VOLVO

VERKSTADS- MEDDELANDE

BETR.	PRODUKT
BAKSÄTE	P
142, 144, 164	GRUPP
	85
DATUM	NR
Februari 1973	22

Säkerhetshake för baksäte.

Bild 1.

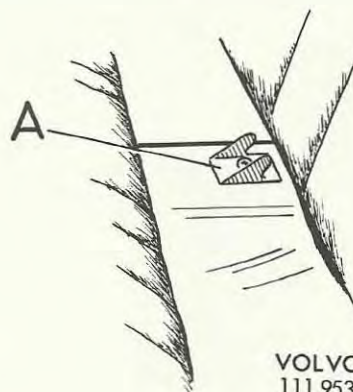
En hake som har till uppgift att hålla kvar baksätets dyna vid en eventuell kollision har införts i vår produktion. Haken sitter fastskruvad på tunneln under dynans bakkant. Se A bild 1!

Vid demontering av dynan skall följande handgrepp följas:

1. Tryck till

2. Lägg ned

3. Lyft upp

4. Ta bort

Den nya haken är införd från och med följande chassinummer:

142: 356356

144: 379474

164: 86123
